MINISTERO DELL'AMBIENTE E DELLA  
TUTELA  
DEL TERRITORIO E DEL MARE  
Uffici di diretta collaborazione del Ministro  
REGISTRO UFFICIALE - INGRESSO  
Prot. 0009541/GAB del 02/05/2016

Oggetto: Salvaguardia di Venezia; Interventi sulla laguna correlati al progetto "Grandi Navi"

Interventi previsti nella laguna centrale

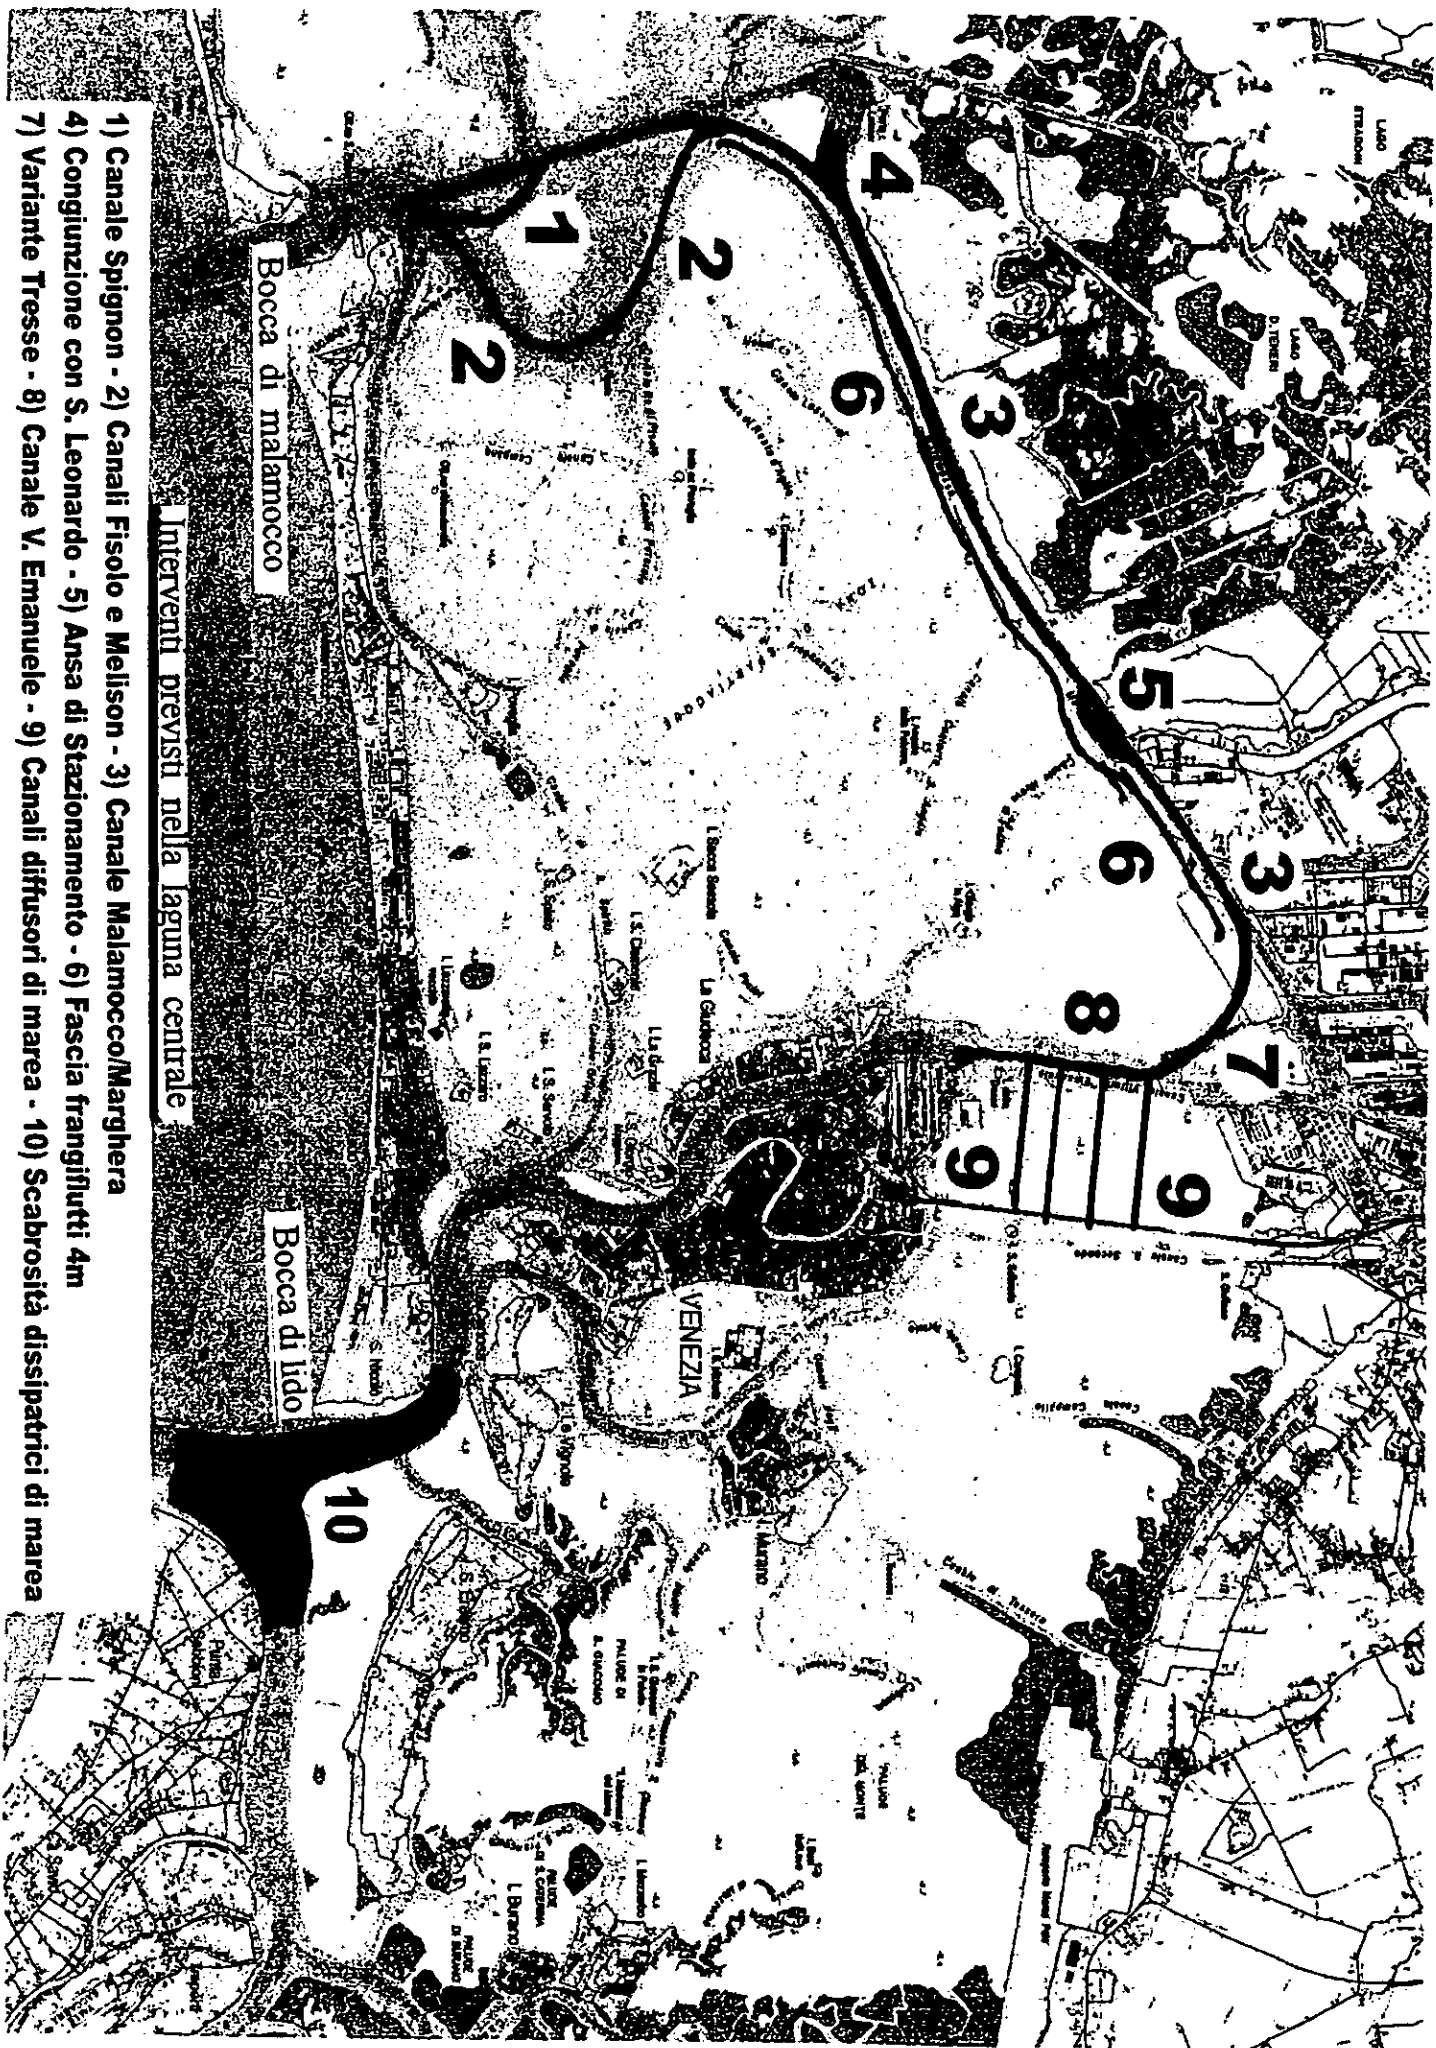
- 1) Canale Spignon - 2) Canali Fisolo e Melison - 3) Canale Malamocco/Marghera
- 4) Congiunzione con S. Leonardo - 5) Ansa di Stazionamento - 6) Fascia frangiflutti 4m
- 7) Variante Tresse - 8) Canale V. Emanuele - 9) Canali diffusori di marea - 10) Scabrosità dissipatrici di marea

Nondimeno, per due di tali interventi, esattamente al punto numero 4 e punto numero 6 ho ritenuto opportuno fossero accompagnati da delle note.

Inizio dal punto quattro, là dove indico una possibile congiunzione del canale Malamocco-Marghera con il bacino del porto S. Leonardo. Tale intervento, rispondente alla logica con la quale ho cercato varianti nel canale Malamocco-Marghera, tali da poter far scambiare le navi in caso di incrocio, in un percorso che da senso unico alternato, si trasformerebbe in doppio senso, richiede un accurato esame e valutazione. Pur a conoscenza del ridotto attuale utilizzo della funzione di terminal petrolifero di porto S. Leonardo, che forse renderebbe possibile la commistione con il transito di altre navi, ove gli eventuali futuri piani di sviluppo non risultassero compatibili con gli interventi da me proposti, vedrei il superamento dell'ostacolo usando delle accortezze che cercherò di spiegare.

Nella cartina ho indicato l'abbattimento del diaframma là dove minore risulterebbe l'intervento, ma tale abbattimento potrebbe divenire un canale che inizierebbe un po' prima entrando nelle barene con direzione ovest, per poi, con una volta di ritorno ampia a sufficienza, presentarsi davanti alla dirittura del canale S. Leonardo che porta diretto al mare. Quando inseriti nell'esistente detto canale, si godrebbe di ampi spazi, senza influenzare il bacino a lato dedito alle operazioni petrolifere che proseguirebbero senza intralci.

Al punto sei, indico l'utilizzo di una fascia frangiflutti 4 M che, come altre volte ho avuto occasione di illustrare, avrebbe il compito di moderare il flusso e riflusso delle masse d'acqua spostate dal passaggio delle navi nel canale dei petroli. Tali movimentazioni, nella misura in cui più stretti sono i canali, sono micidiali, e influenzano ampi spazi a lato del canale, nel quale vengono risucchiati i fanghi che vanno in sospensione. Simulando la funzione di una selva di canneti, si consentirebbe il passaggio del flusso d'acqua, offrendo al battente d'onda una parte convessa che ne abbatterebbe in buona parte la spinta, mentre nella successiva fase di riflusso, offrendo una parte concava se ne rallenterebbe la movimentazione, riuscendo a trattenere alla base dei dispositivi 4 M, (modulistica di mantenimento morfologico marino) i fanghi in sospensione. Tali dispositivi non sarebbero necessariamente visibili, in quanto non determinante la loro fuoriuscita dall'acqua, potendo svolgere il loro compito anche ben sotto il livello dell'acqua, senza così essere d'intralcio alla navigazione per quei natanti ai quali è consentito il transito sopra i bassi fondali lagunari. In coscienza, posso indicare un solo motivo che potrebbe creare perplessità sul loro uso, potendosi realizzare con nient'altro che la plastica. Ma raccogliendo le indicazioni dei biologi marini, e in collaborazione con qualificate aziende chimiche, confido che sarà possibile realizzare un materiale sufficientemente affidabile all'uso. Concludo queste mie considerazioni sul punto quattro, confessando che i dispositivi illustrati sono frutto di sola teoria, dovendosi provvedere alla loro produzione e collaudo; Ma sono quasi certo che saprebbero superare la prova.
